Zienswijze Ontwerpbestemmingsplan Geothermie Rotterdamseweg, Delft¹

Delft, 2 januari 2022

De Belangenvereniging TU Noord zet zich in voor een veilige en gezonde leefomgeving voor bewoners en gebruikers in en rond de wijk Wippolder. Vanuit deze inzet hebben wij een aantal opmerkingen en vragen over het plan.

Figuur 3. Planopzet Geothermie Delft – ref. NL.IMRO.0503.BP00080-0001

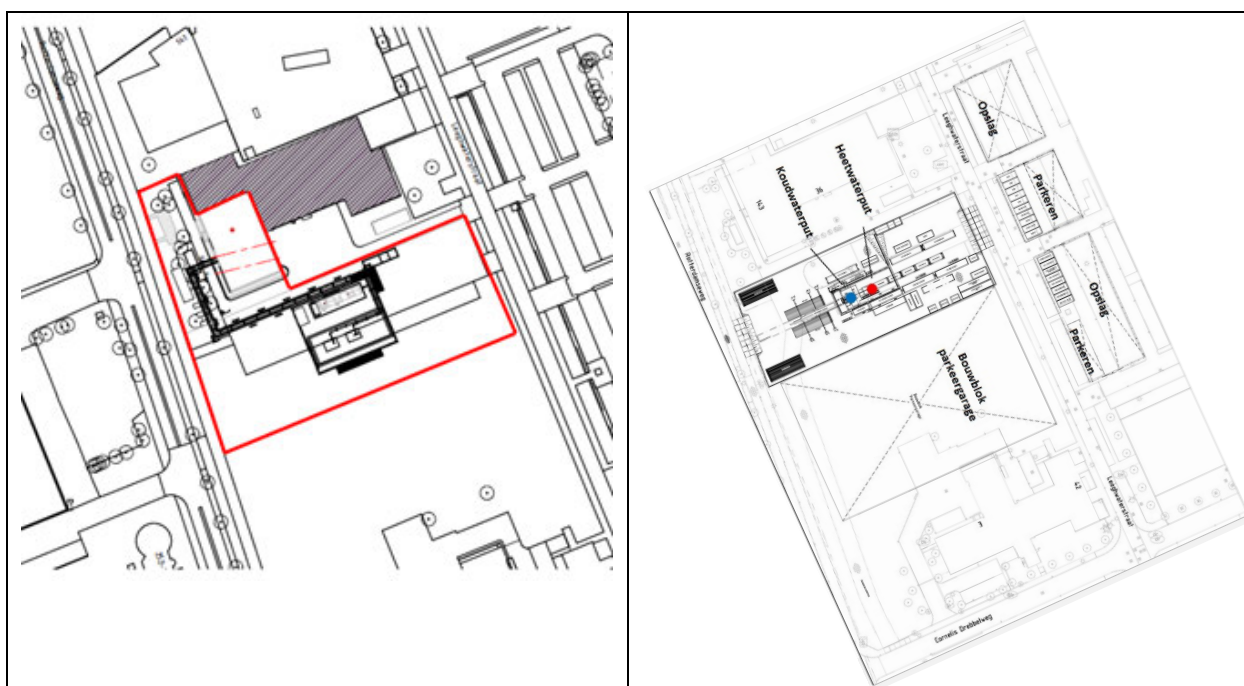
Helaas biedt de planopzet onvoldoende inzicht in de exacte locatie van de toekomstige geluidbronnen: het pomphuis en de flare stack. Bij gebrek aan meer gedetailleerde informatie is de afstand bepaald vanaf het midden van het producer/injector doublet naar de dichtstbijzijnde bebouwing van De Nieuwe Haven. Deze afstand bedraagt ~75 meter. Maar deze afstand kan evengoed 50 of 100 m zijn, afhankelijk van de daadwerkelijke locatie van de belangrijkste geluidbronnen (pomphuis en flare stack).

Figuur 4. Afstand van centrum van het project tot gebouw 'VLET' van De Nieuwe Haven

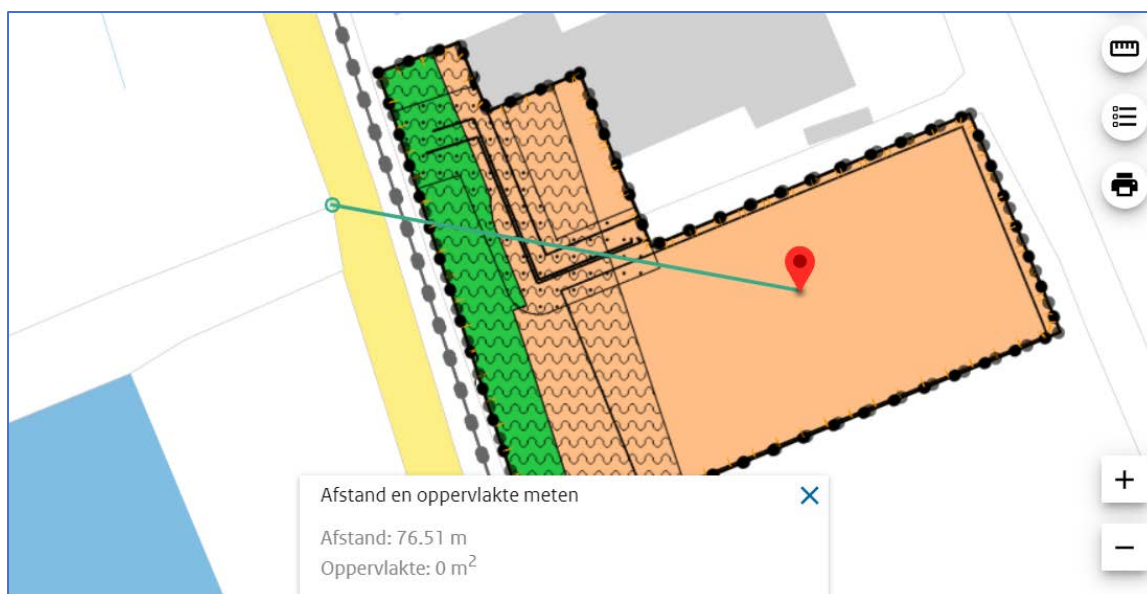
Uit figuur 1 en 2 blijkt ook dat de kade aan de noordzijde van de haven onbebouwd blijft en met een groenstrook wordt ingericht. Het appartementencomplex ‘VLET’ – tegenover de toekomstige locatie van Laga – ligt op een steenworpafstand van de huidige warmtekrachtcentrale.

Figuur 13. Plaatsgebonden risico voor de gebruiksfase GTD.

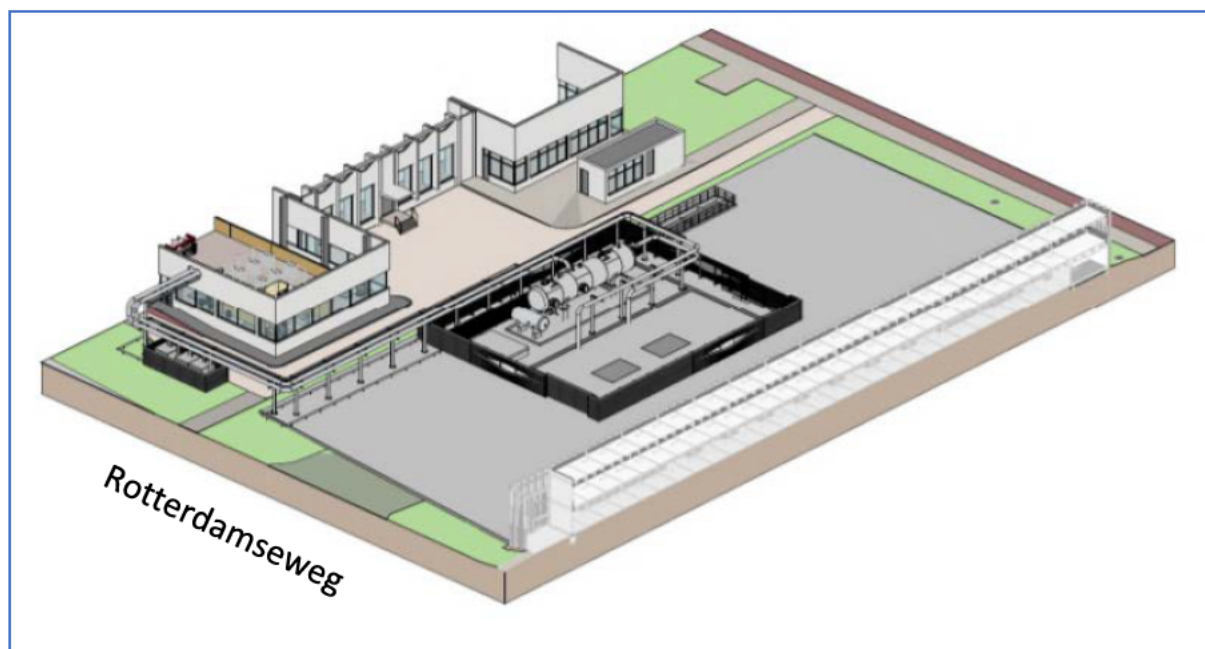
Aan de hand van bovenstaande figuur, wordt voor het eerst duidelijk waar de **flare stack** komt te staan. Deze is **slechts 50 meter verwijderd** van de geplande bebouwing van De Nieuwe Haven.

De mensen hier kunnen 's winters hun verwarming wel uitzetten wanneer de installatie tript.

Deze figuur geeft echter niet aan hoe de installatie is opgebouwd. Om inzicht te krijgen in de opstelling van de installatie, moeten we te rade gaan bij het "Akoestisch onderzoek warmteproductie" dat de situering van de installatie in meer detail weergeeft.

Figuur 15. Lawaaibronnen (rood) en toetspunten (blauw). Met Nieuwe Haven als overlay

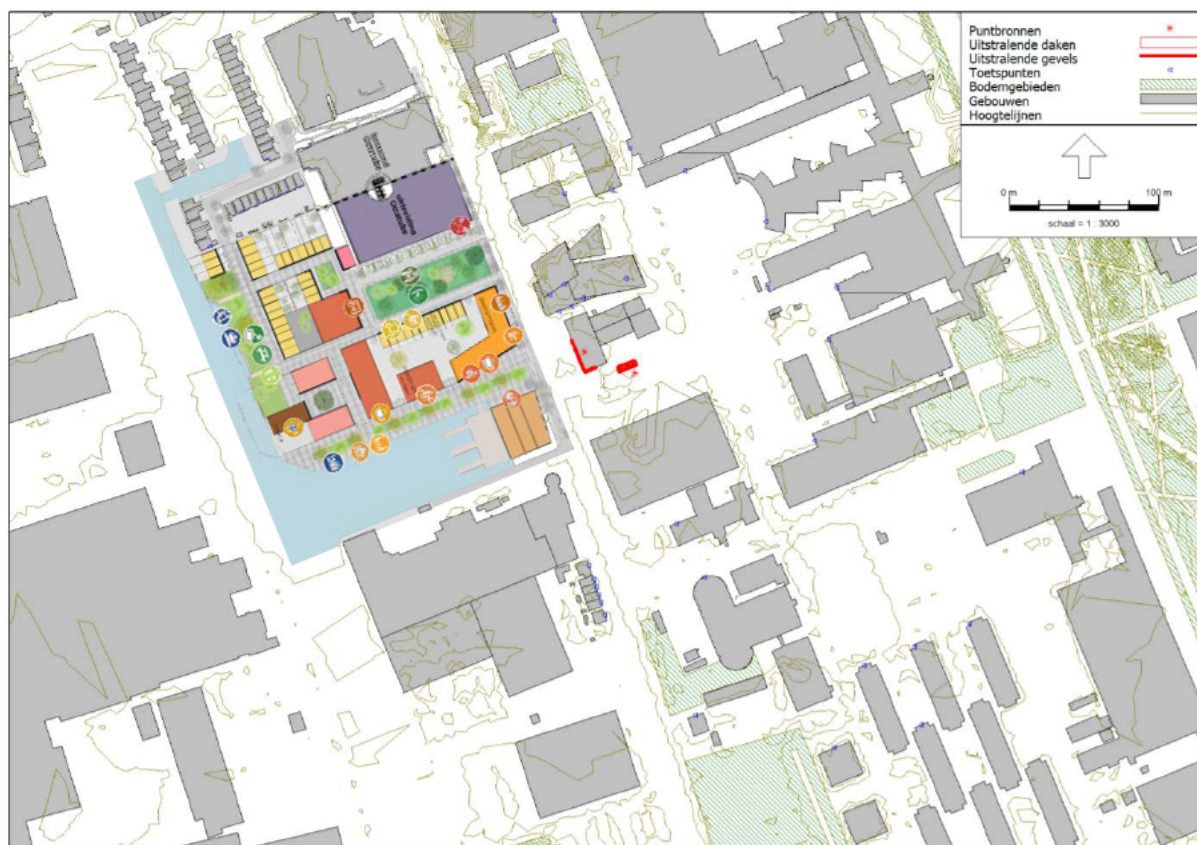
In §5.2 en §5.3 is bij de berekening van het maximale geluidniveau, geen rekening gehouden met de beoogde bebouwing aan De Nieuwe Haven, die zich bevindt op een afstand van minder dan 50m van het pomphuis en tegenover de flare stack. Zie ook onderstaande figuur.

Nergens in bovenstaande figuur staan meetpunten op de locaties van geplande bebouwing voor De Nieuwe Haven, of is rekening gehouden met het feit dat betreffende gevels het geluid zullen reflecteren (versterken).
